# SØKORTRETTELSE

## DANISH CHART CORRECTIONS

21  
2012

162 - 172

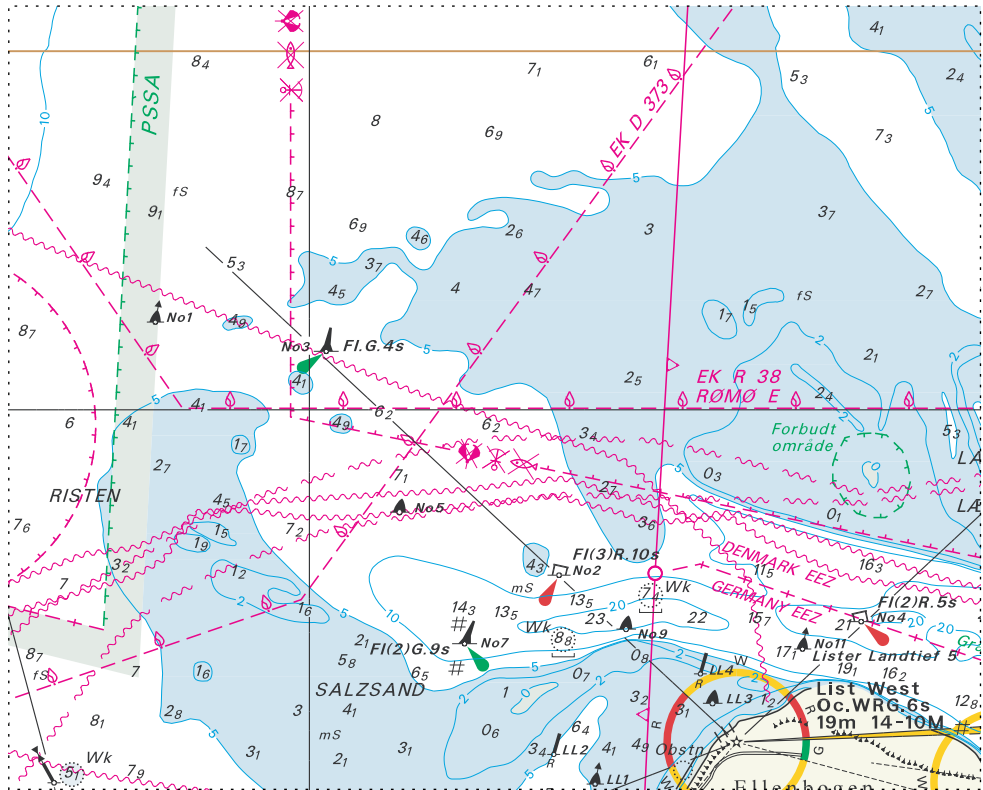
<b>168</b> 132 (INT 1332)	<b>Flintrännan</b> Ret / <i>Amend</i> til / <i>to</i>  Ret / <i>Amend</i> til / <i>to</i>	     	55°31,877'N 012°45,057'E  55°33,07'N 012°47,77'E justeret / <i>adjusted position</i>	(Ufs 401/7711 2012)

<b>169</b>	<b>Flintrännan</b>		
133 (INT 1333)	Ret / Amend til / to	(5 <sub>7</sub> )	55°31,877'N 012°45,057'E
		(5 <sub>3</sub> )	
	Ret / Amend til / to	7 <sub>4</sub> 7 <sub>1</sub>	55°33,07'N 012°47,77'E justeret / adjusted position
			(Ufs 401/7711 2012)
